意見書

原子炉圧力容器スタビライザの解析評価値と
実際の強度とのずれについて

2020年5月18日

後 藤 政 志

図1 解析における発生(応力)値と実構造における発生(応力)値の関係

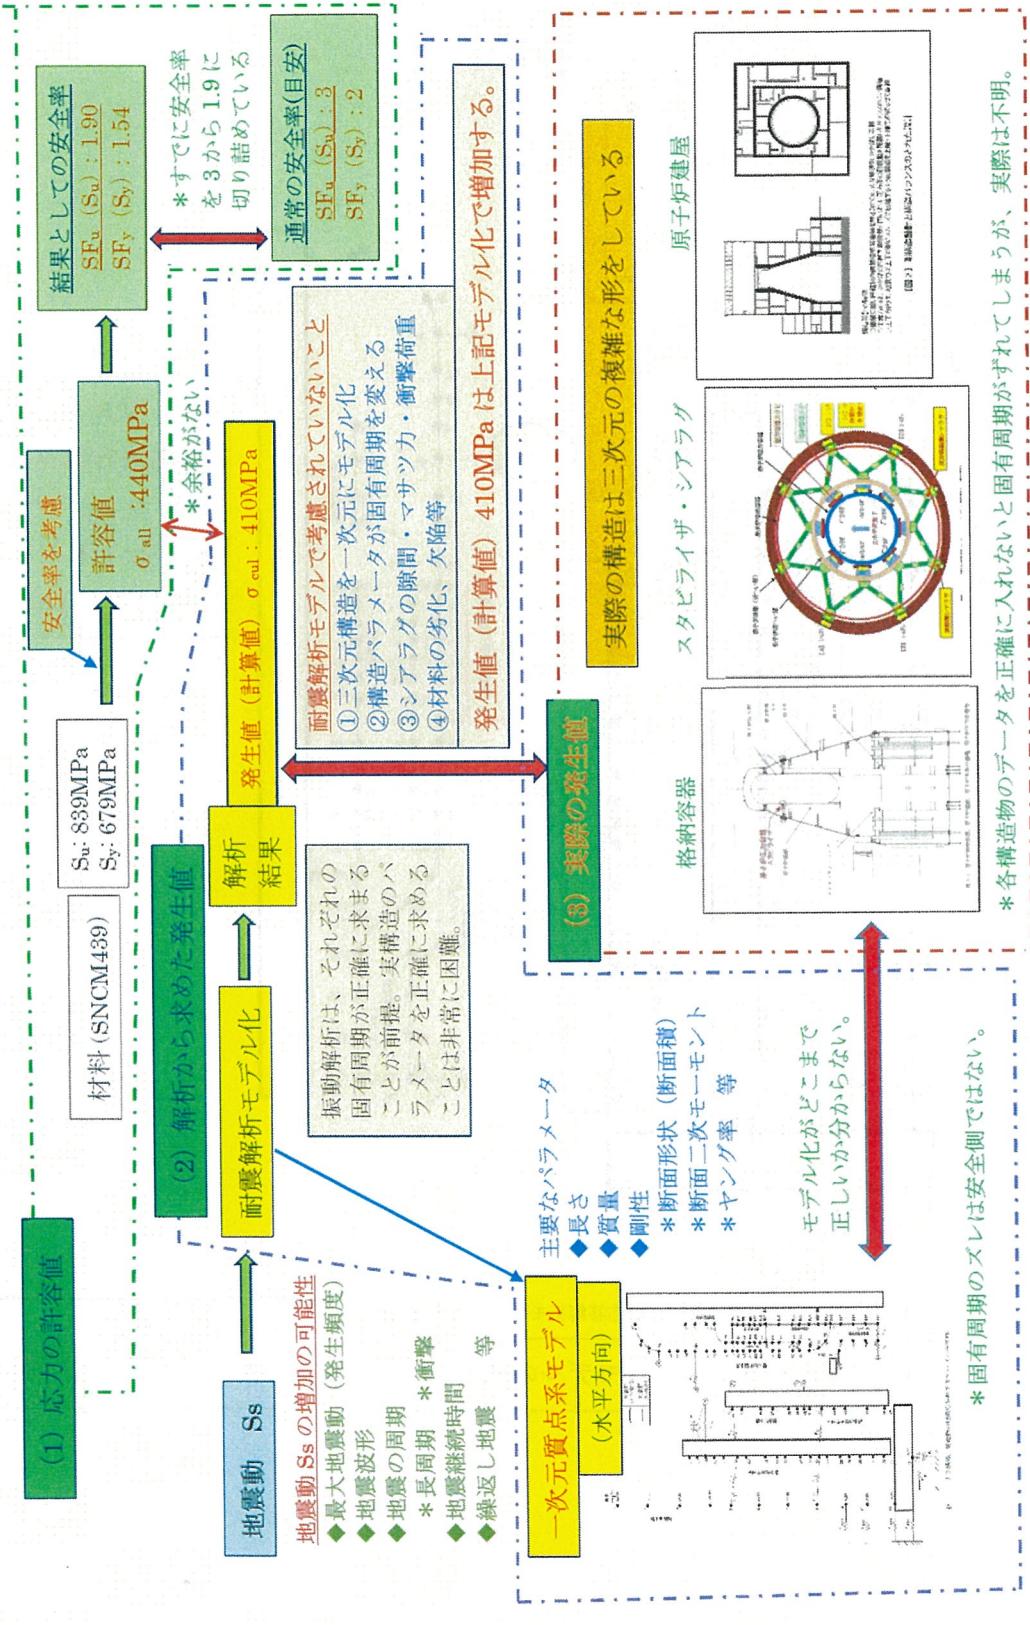
以上、実構造や解析モデル化等いくつかの技術課題を論じたが、改めて図1をもとに、圧力容器スタビライザの耐震強度上の位置づけを確認しておく。

解析結果として、圧力容器スタビライザの発生値（計算値） σ_{cal} : 410 MPa を求めたが、許容値 σ_{all} : 440 MPa と比べて、1.07 倍 (7%) しか余裕がない。また、この発生値（計算値）410 MPa 自体が増加する要因が多々あることを、以下のとおり確認した。

一部の荷重のアンバランスが特定の圧力容器スタビライザの応力発生値（計算値）を増加させる要因となるから、応力発生値には相当程度の誤差があるものと考えておく必要があるが、こうした懸念を全く顧みることなく、「安全裕度」ばかりを強調していることは、構造設計・評価の仕方として全く承服しかねる。

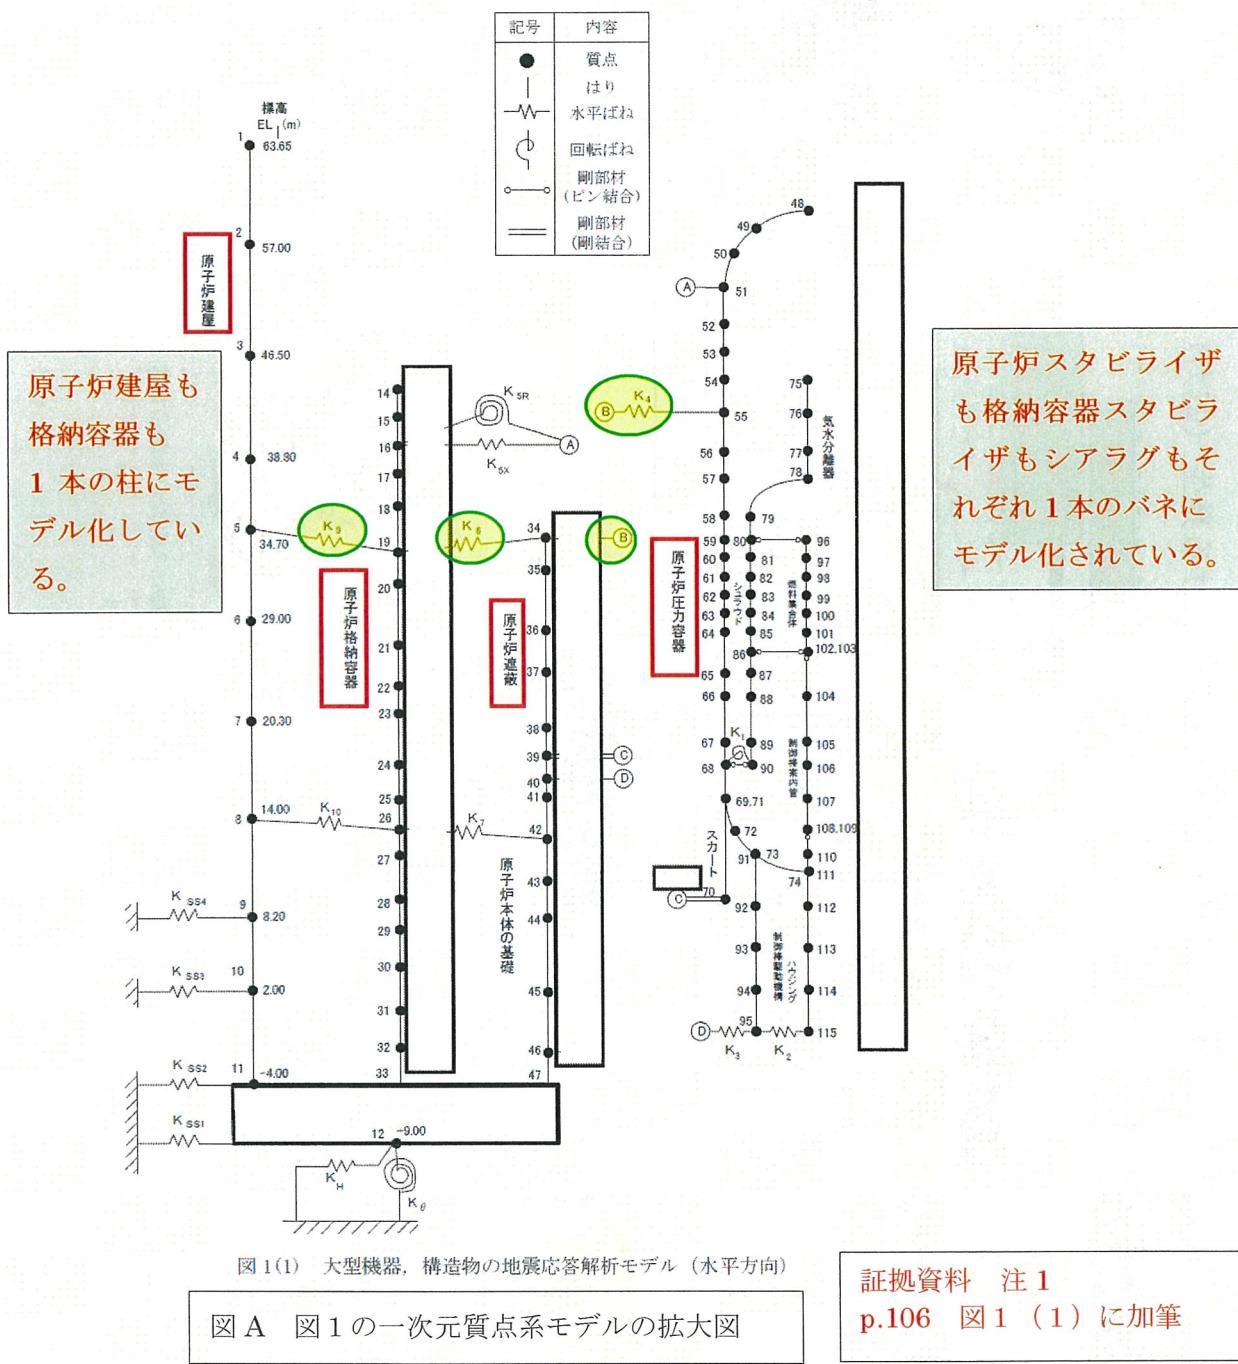
耐震解析モデルは、図 1 の左下で示すように、大きな三次元構造物である原子炉圧力容器、原子炉遮へい壁、格納容器、原子炉建屋を、それぞれ一次元の質点系モデル（図 A に拡大図を示す。本意見書 5 頁の注 1：「工事計画に係る補足説明資料 耐震性に関する説明書のうち補足-340-13【機電分耐震計算書の補足について】」p.106 より引用）に置き換えている。それ水平方向に 6 ~50m もある複雑な立体構造を高さ方向の寸法のみ合わせた質点系モデル（質点と長さを持つ「ばね」にモデル化する）で水平方向の変位を計算している。

したがって、ある高さの格納容器の水平方向の変位は、直径約 20m もある円筒シェルをたった 1 点の変位で代表させて表すことになる。つまり、格納容器シェルの半径方向の変位（真円とのずれや面外振動など）は考慮されていない。同様に、原子炉圧力容器、原子炉遮へい壁、原子炉建屋についても、水平方向の広がりを無視したモデルである。

三次元的な立体構造を各質点の質量や剛性（変形しにくさを表す値）を持つ一次元のモデルに置き換えた場合、質量の配分や剛性の評価によっては固有周期の数値が変わることもあり、その結果として応力発生値（計算値）も変わる。耐震解析では、固有周期が地震動の周期と共振することが問題とされているが、一次元モデルでは実挙動を十分再現できないこともあり、固有周期が高周期側にシフトした場合と低周期側にシフトした場合とを比較して、どちらが安全側

図Aの水平方向耐震モデルでは、圧力容器スタビライザは、原子炉圧力容器の【接点55】と原子炉遮へい壁の【接点34】をつなぐ「ひとつのはね(K4)」にモデル化されている。この「ひとつのはね(K4)」は、方向の異なる8個の圧力容器スタビライザから構成されている。次に、1個の圧力容器スタビライザは、図Bに示すとおり、合計18個の部材から構成されており、しかも、部材のひとつひとつが「ばね」にモデル化されている。さらに、これらの部材のうちでブラケットは、それ自体、さらに細かな部材を組み合わせた箱型の溶接構造物である。また、ディスクスプリングは、ロッドの片側に20枚の板状のばね（一般的に「皿ばね」といわれているものに近い。図D上部参照）を重ねた複雑な構造を有する（甲C第69号証p.72参照）。部材相互の関係を分かり易く描いたものを図Cで示す。

図B ばね定数算出モデル

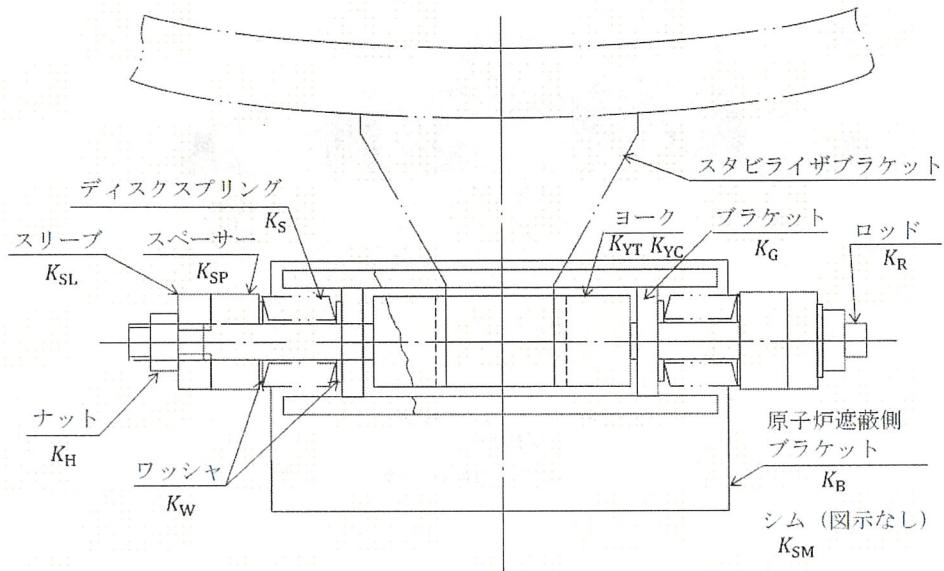
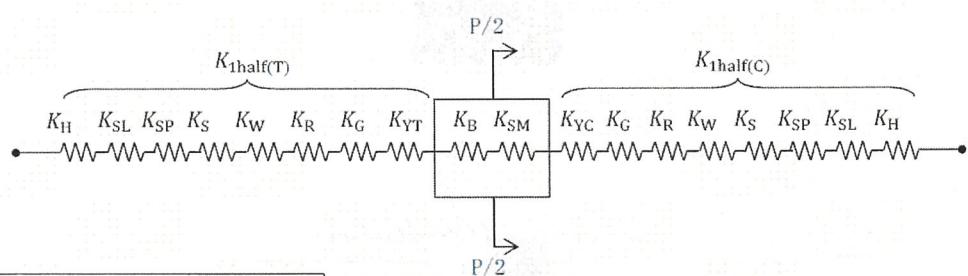
そして、これらの部材間では、表5に示すように、溶接接合、ねじ接合または接触という形態で荷重が伝達されている。このうち、ねじ接合については、ねじを過度に締め付けたり、ねじに緩みが生じたりすると、荷重伝達の状況が変化する。また、接触についても、接触する箇所の多い部材では、摩擦などの影響によって、荷重伝達の状況が複雑化していく。例えば、片側だけで20枚の皿ばねを重ねたディスクスプリングの場合、左右のナットと同じ大きさの力で締め付けたとしても、左側のディスクスプリングと右側のディスクスプリングのそれぞれに発生した変位量に違いが生じることがあり得る。

図C 圧力容器スタビライザ
詳細図

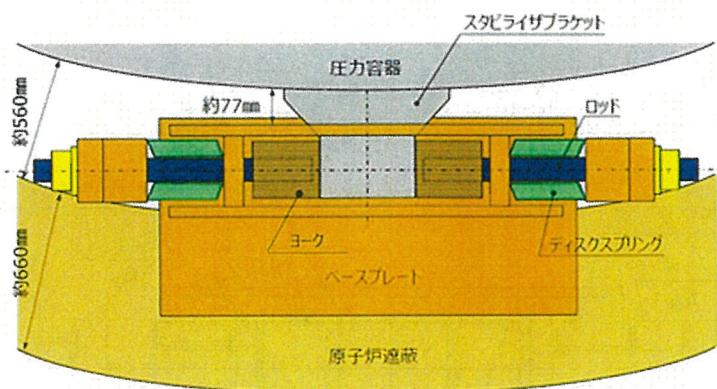
その他、スタビライザブラケット、ブラケット、原子炉遮へい側ブラケット（ベースプレート）については、他の部材とは異なって、軸圧縮力や軸引張力だけでなく、せん断力やねじりモーメントも加わることによる複雑な荷重伝達がなされている。

図D ディスクスプリングと
ロッドにかかる力

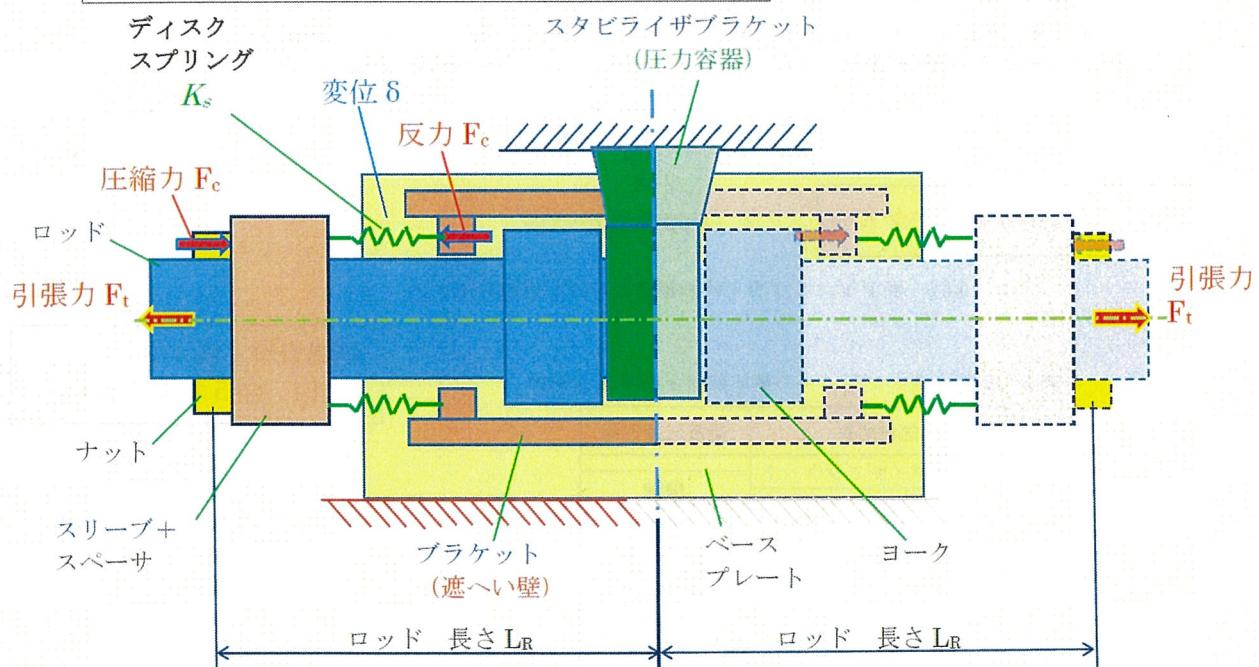
図 D によると、スタビライザブラケットは、溶接で圧力容器側に固定されている。箱型のブラケットは、原子炉遮へい側ブラケット(ベースプレート)に溶接されることで遮へい壁側に固定されている。ロッドには、スタビライザブラケットに接触して荷重を伝達する左右二組のヨーク、ディスクスプリング、およびスペーサとスリーブが取り付けられ、ロッドに通したナットが以上の部材を締め付けている。すなわち、圧力容器スタビライザのロッドは、ヨーク、ディスクスプリング、スペーサ、スリーブといった他の部材と組み合わされ、スタビライザブラケット(圧力容器側)とブラケット(遮へい壁側)のそれぞれに接触する形で、荷重を伝達するように設置されている。

ロッドの両端には、ねじ溝が刻まれている。ナットをロッドのねじ溝に差し込んで回転させると、ナットはねじ溝に沿って進む。しかし、ナットがスリーブの端部に到達するまでは、ロッドに力が加わることではなく、到達したナットがそのままスリーブを押すことによって、ディスクスプリングに圧縮力 F_c が加わる。同時に、圧縮力 F_c と同じ大きさで方向が反対の引張力 F_t がロッドに加わる（ディスクスプリングを圧縮させた反力がロッドに引張力 F_t を生じさせている。スタビライザの内部では、ナットを回して発生したディスクスプリングの圧縮力 F_c と、同じ大きさで方向が反対のロッドの引張力 F_t とが、釣り合って静止している、と理解されたい）。このとき、ロッドの引張力 F_t は、ディスクスプリングの圧縮力 F_c の増加分と同じ量だけ増加する。

ここでナットの移動量 δ を与えると、ディスクスプリングのばね定数 K_s が分かれば、ディスクスプリングで発生する圧縮力 $F_c = \delta \times K_s$ を計算することができる。そして、ロッドの引張力 F_t は、ディスクスプリングの圧縮力 F_c と同じ値であることから、引張力 F_t をロッドの断面積で除すことによって、初期締付荷重による応力値を求めることができる。ただし、ディスクスプリング（その他のすべての部材も同じ）のばね定数 K_s が、証拠資料である後記注 1 の p.113・114 で全てマスキングされているため、定量化（計算）することができない。

図E ロッドの余裕

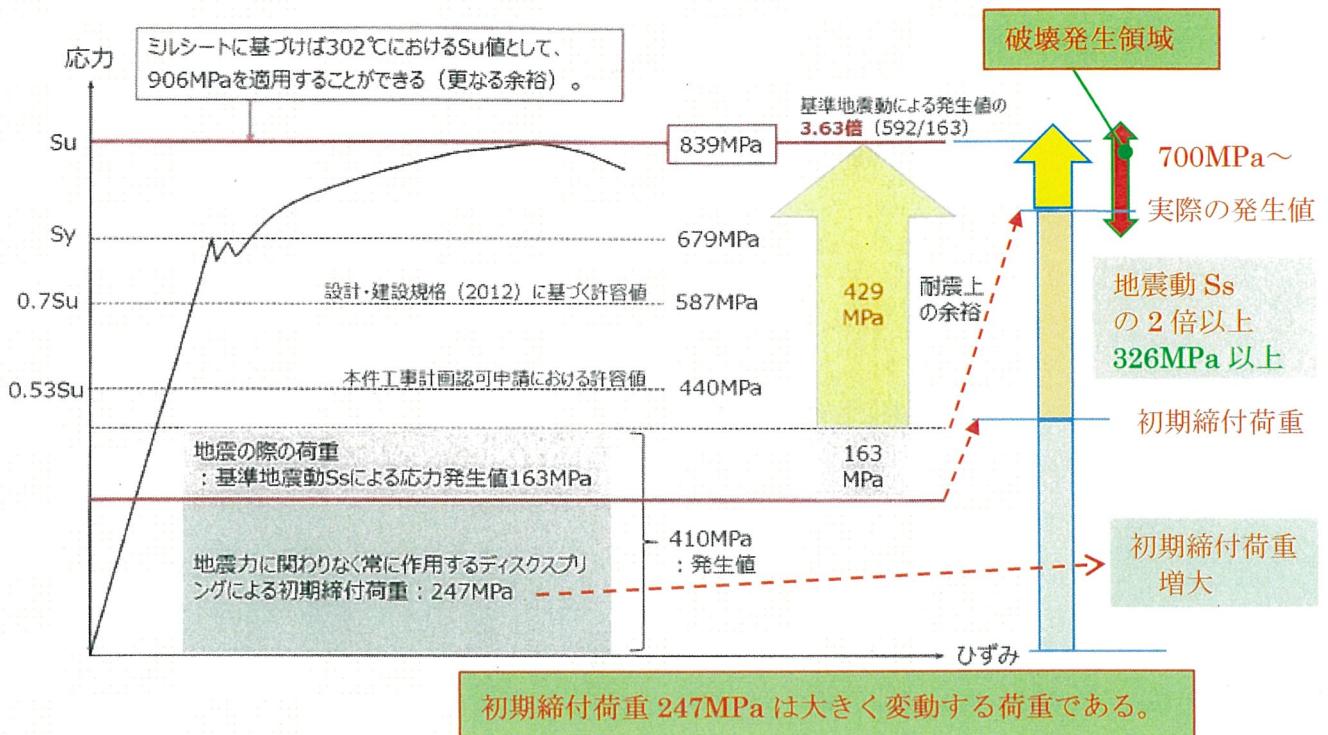
日本原電は、図 E(元図は日本原電の準備書面(18) p.38 に掲載されている)に示すように、圧力容器スタビライザでの応力発生値を、基準地震動 Ss による応力発生値 163MPa と初期締付荷重による応力値 247MPa の合計 410MPa としている。

日本原電は、図 E の元図を示し、圧力容器スタビライザのロッドについて、引張強さ (S_u) 839 MPa と発生値 410 MPa との間に 429 MPa の耐震上の余裕がある、としている。

しかし、d) で述べたとおり、発生値の構成要素である初期締付荷重による応力値は誤差が大きい。ねじが緩まないように増し締めすることが一般的であるため、初期締付荷重による応力値は 247 MPa から増し締め分だけ増加し、しかも増加後の応力値は不明である。また、初期締付荷重による応力値はディスクスプリングのばね定数に依存しているが、構造上ばね定数のばらつきが避けられず、初期締付荷重による応力値が増加する要因となり得る。したがって、実際の応力発生値は、日本原電が想定する基準地震動 S_s での応力発生値 410 MPa を超えることになる。

これに一次元質点系モデル化の問題やシララグ等における荷重アンバランス問題など、実構造における発生値（計算値）に関する様々な問題を考慮していくと、図 E の右端に記載した黄色の矢印のごとく、応力発生値が破壊発生領域内に入ってくる。こうした多くの増加要因を考えると、応力発生値が材料の引張強さ (S_u) 839 MPa を超える可能性も十分にあり得る。少なくとも、様々な不利な要因を考慮することによって解析上求められた応力発生値は、この「破壊発生領域」に対して十分に低い値に抑え込まなくてはならないが、実状はそうなっていない。
